situace objízdné trasy

Rekonstrukce sil. III/2784, SO 102, návrh D10

PŘÍLOHA č. 1 - k DIO "Rekonstrukce sil. III/2784, SO 102" sit. sil. III/2879 - Šimonovice

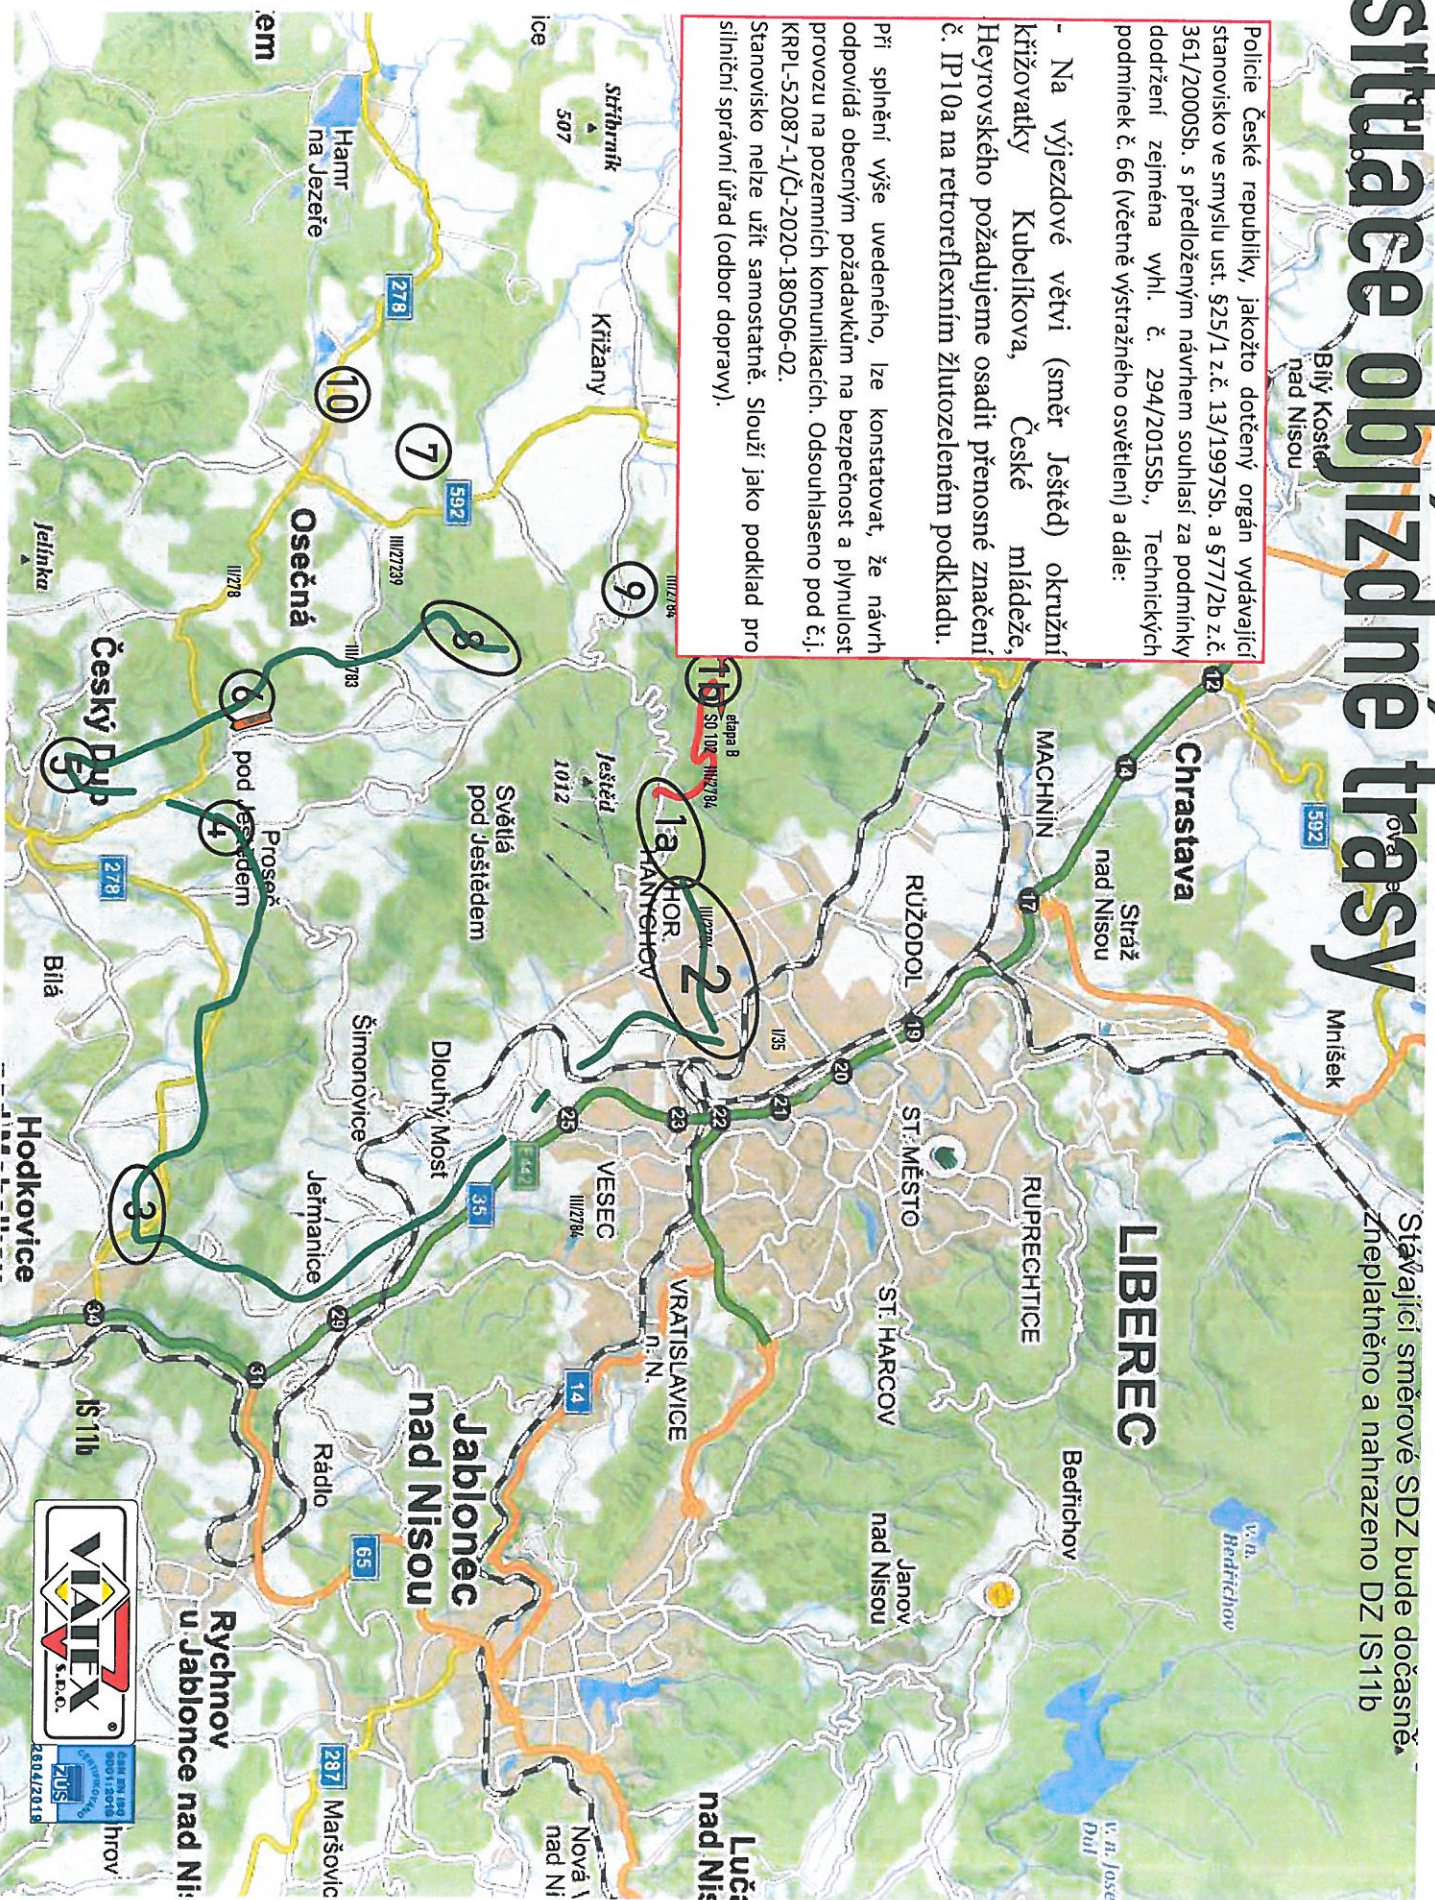
Policie České republiky, jakožto dotčený orgán vydávající stanovisko ve smyslu ust. §25/1 z.č. 13/1997Sb. a §77/2b z.č. 361/2000Sb. s předloženým návrhem souhlasí za podmínky dodržení zejména vyhl. č. 294/2015Sb., Technických podmínek č. 66 (včetně výstražného osvětlení) a dále:

- Na výjezdové větví (směr Ještěd) okružní křižovatky Kubelkova, České mládeže, Heyrovského požadujeme osadit přenosné značení č. IP10a na retroreflexním žlutozeleném podkladu.

Při splnění výše uvedeného, lze konstatovat, že návrh odpovídá obecným požadavkům na bezpečnost a plynulost provozu na pozemních komunikacích. Odsouhlaseno pod č.j. KRPL-52087-1/CJ-2020-180506-02.
Stanoviško nelze užít samostatně. Slouží jako podklad pro silniční správní úřad (odbor dopravy).

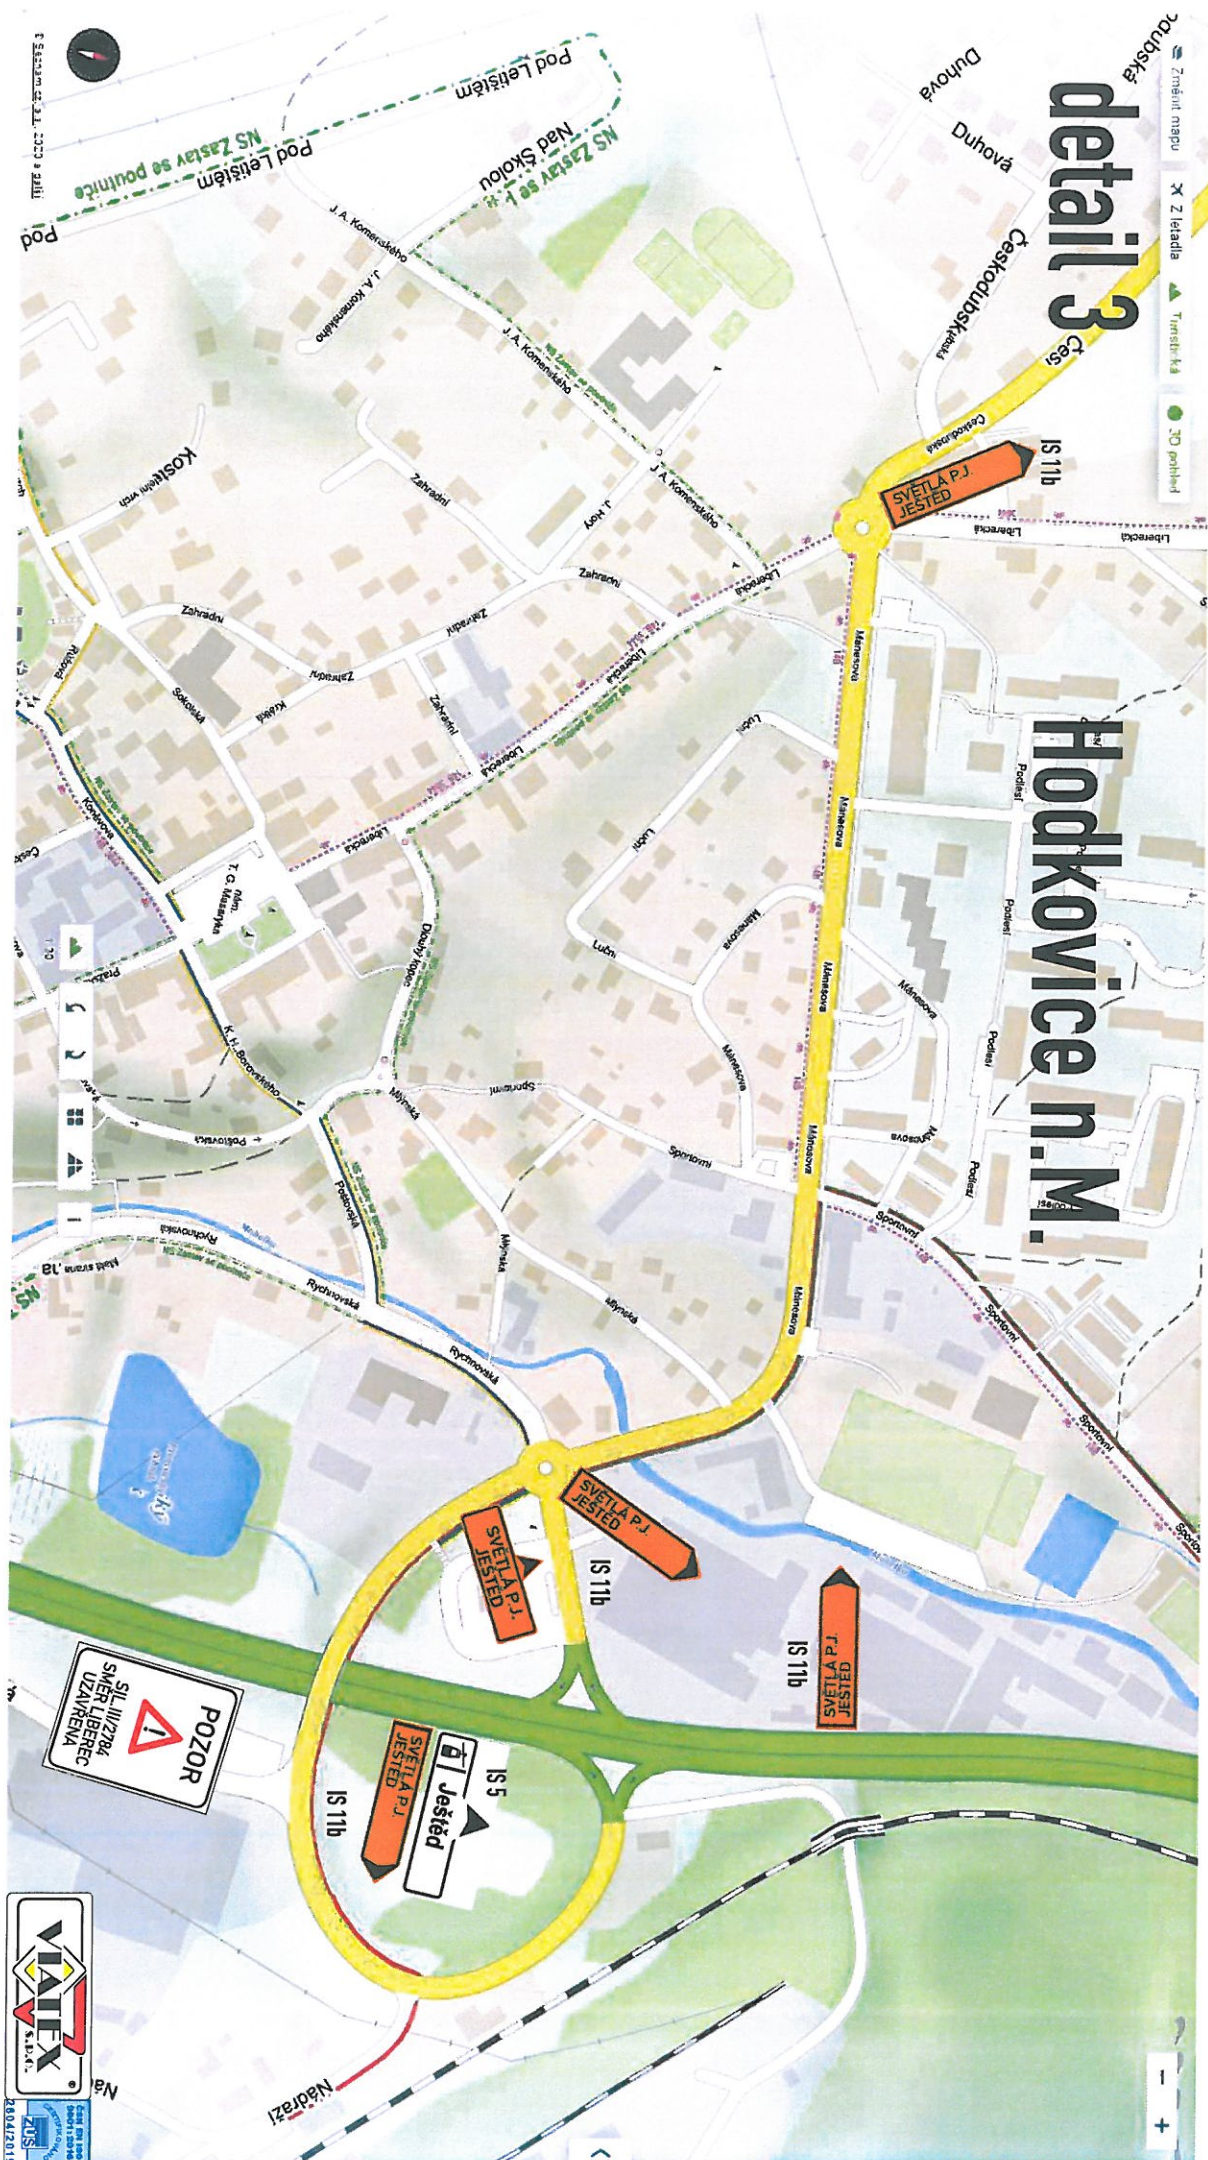
Police České republiky, jakožto dotčený orgán vydávající stanovisko ve smyslu ust. §25/1 z.č. 13/1997Sb. a §77/2b z.č. 361/2000Sb. s předloženým návrhem souhlasí za podmínky dodržení zejména vyhl. č. 294/2015Sb., Technických podmínek č. 66 (včetně výstražného osvětlení) a dále:

- Na výjezdové větví (směr Ještěd) okružní křižovatky Kubelkova, České mládeže, Heyrovského požadujeme osadit přenosné značení č. IP10a na retroreflexním žlutozeleném podkladu.

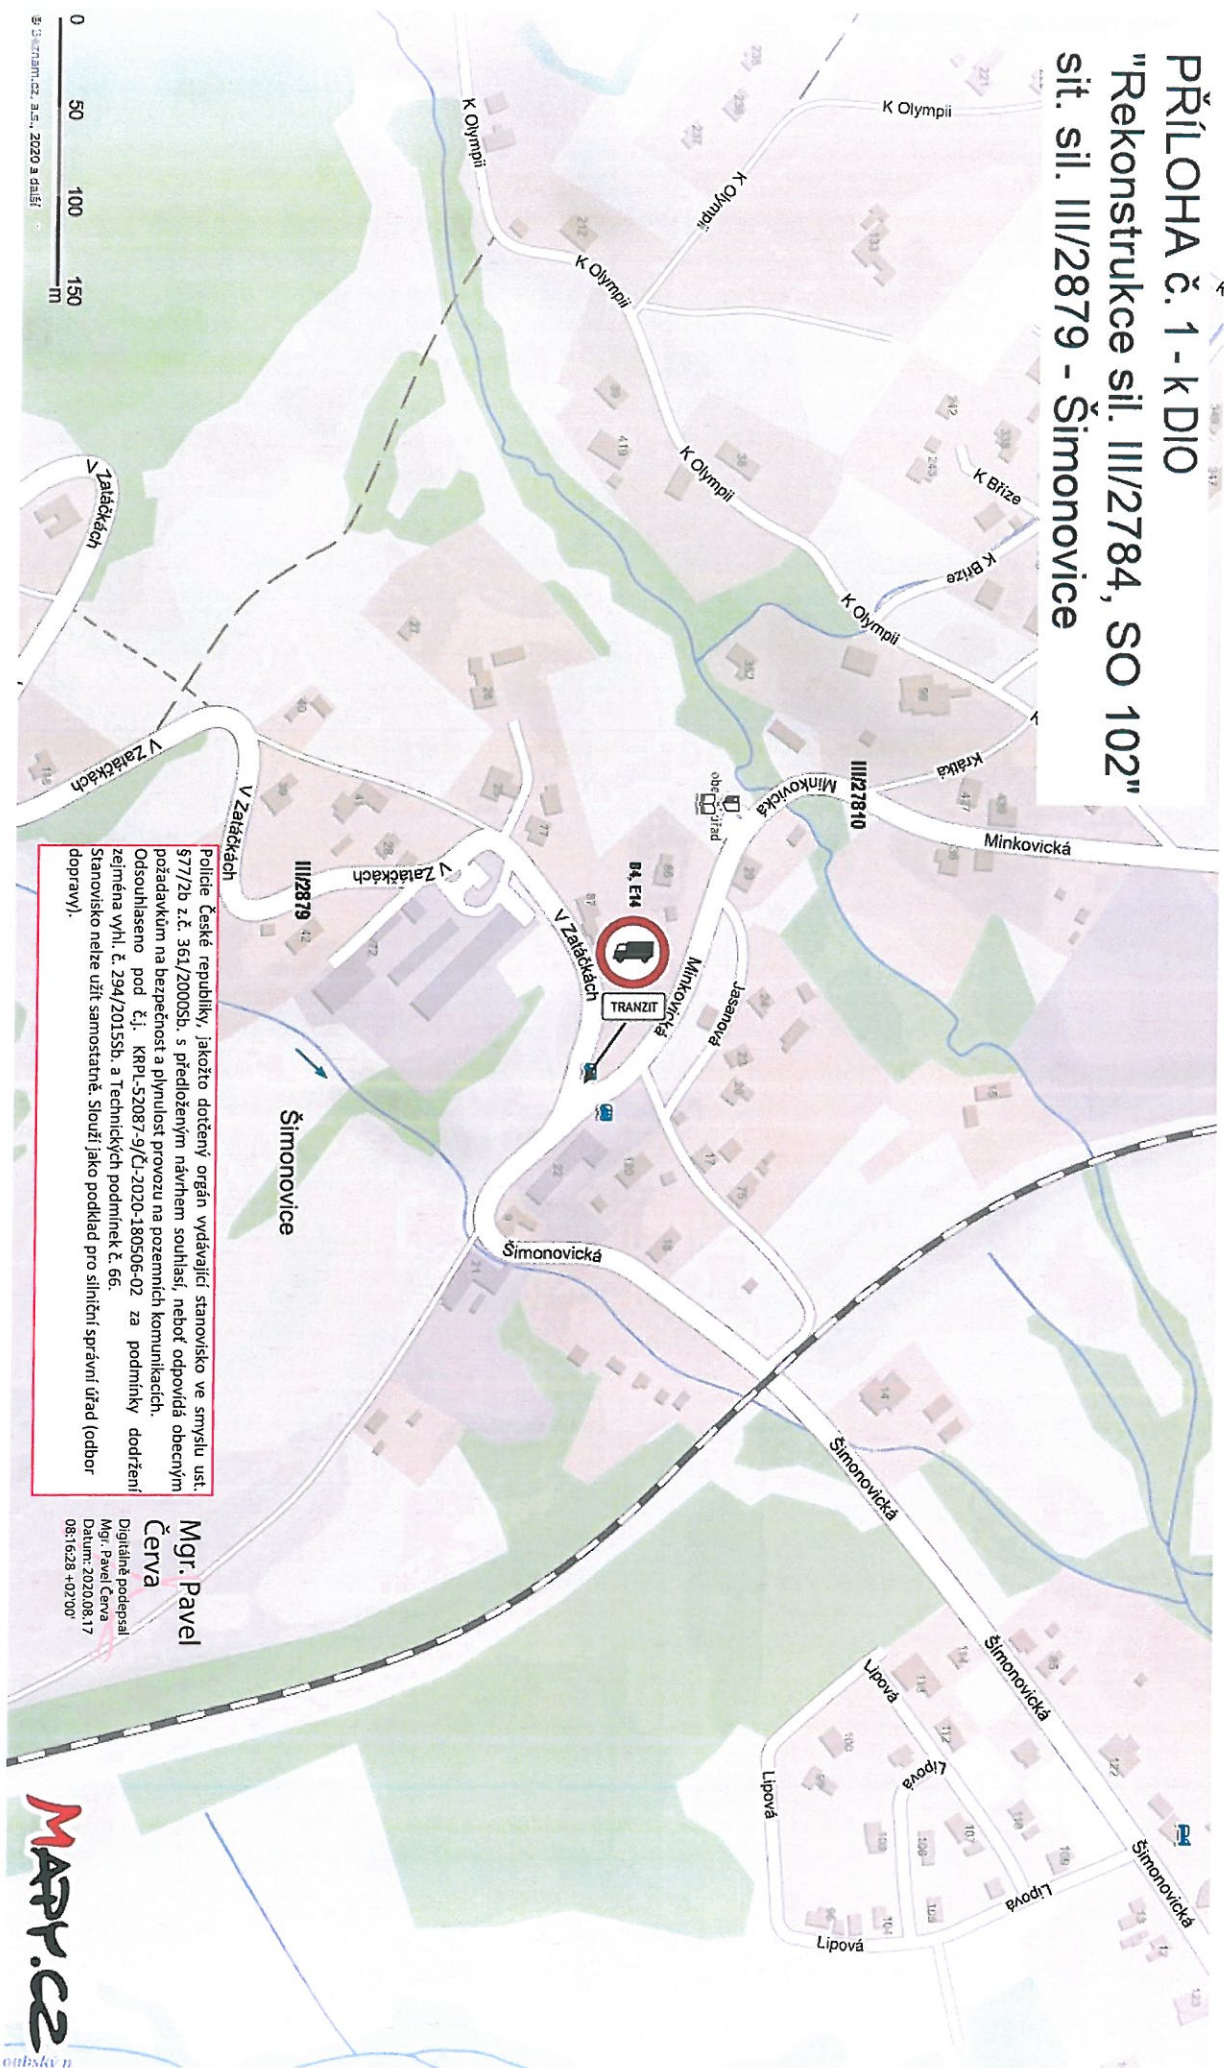
Police České republiky, jakožto dotčený orgán vydávající stanovisko ve smyslu ust. § 77/7b z.č. 361/2000Sb. s předloženým návrhem souhlasí, neboť odpovídá obecným požadavkům na bezpečnost a plynulost provozu na pozemních komunikacích. Odsouhlaseno pod č.j. KRPL-52087-9/CJ-2020-180506-02 za podmínky dodržení zejména vyl. č. 294/2015Sb. a Technických podmínek č. 66. Stanovisko nelze užít samostatně. Slouží jako podklad pro silniční správní úřad (odbor dopravy).
